# OBĚŽNÍK ČÍSLO 35-2008

**ROTAX**  
NEW AGE KARTING

## NOVÁ ODSTŘEDIVÁ SPOJKA MAX / DD2 A VYVAŽOVACÍ KOLA

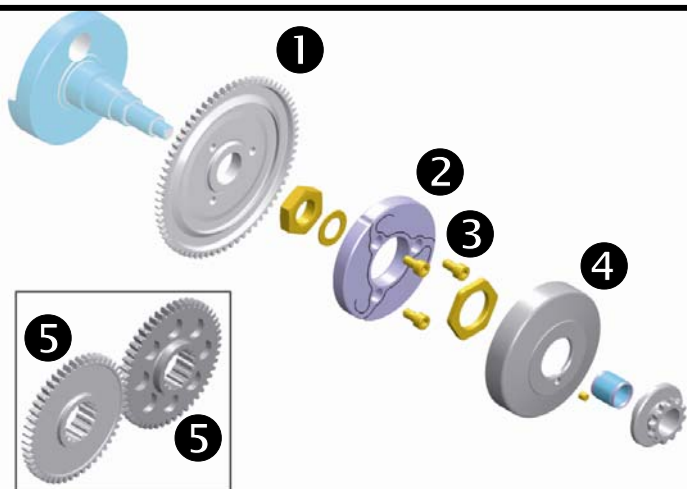
Nová odstředivá spojka MAX je navržena **pouze** pro 125 Micro MAX, 125 Mini MAX, 125 Junior MAX and 125 MAX. Spojka (pozice 2) běží na sucho (nikoliv v olejové lázni) a má výšku 11,6 mm.

Ozubená kola včetně všech upevňovacích položek pro "spojení ozubená kola - náboj spojky" zůstávají nezměněna.

Nový bubínek spojky vyžaduje nový přípravek (pozice 7) pro upevnění ozubeného kola na bubínek.

Nová odstředivá spojka má sníženou rotující masu (v porovnání se stávající odstředivou spojkou), tudíž se zvýší zatížení na plastových vyvažovacích kolech během zrychlení a zpomalení. Proto **je povinné** používat v kombinaci s novou odstředivou spojkou nová (ocelová) vyvažovací kola (pozice 5).

Všechny další díly zůstávají stejné.

Pro ocelová vyvažovací kola (pozice 5) **je povinné používat olej 100 cm<sup>3</sup> (SAE 30)** pro převodovku vyvažovacího pohonu (**nikoliv 50 cm<sup>3</sup>** jak je uvedeno na víku převodovky).

**TECHNICKÝ POPIS - 125 MAX DD2**

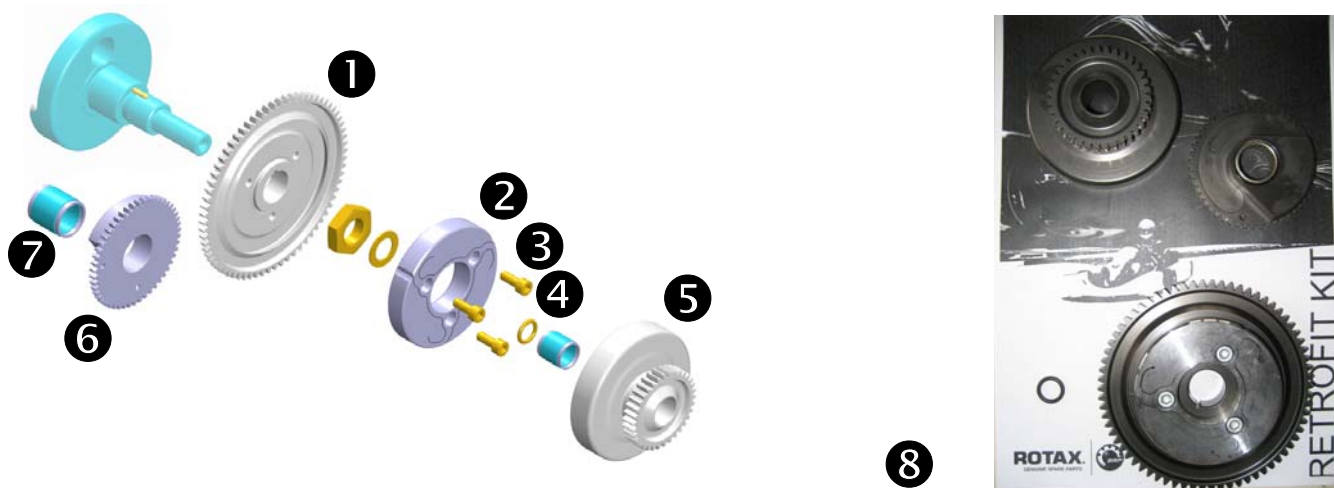
Nová odstředivá spojka DD2 je navržena **pouze** pro 125 MAX DD2. Spojka (pozice 2) běží v olejové lázni a má výšku 14,6 mm.

V novém ozubeném kole startéru je integrováno vyvažovací hnací ozubené kolo (pozice 1). Ozubené kolo startéru a vyvažovací hnací ozubené kolo jsou z jednoho kusu.

Nové ozubené kolo startéru (pozice 1) musí být používáno v kombinaci s novým vyvažovacím ozubeným kolem (pozice 6).

Dřívější bubínek spojky s primárním ozubeným kolem je nyní z jednoho kusu → bubínek spojky s hnacím ozubeným kolem (pozice 5). Ve výše uvedené tabulce si prosím zkontrolujte různé dostupné bubínky spojky s hnacími ozubenými koly a nezapoměňte si objednat požadované typy.

Sekundární ozubená kola primárního převodu jsou nezměněna.
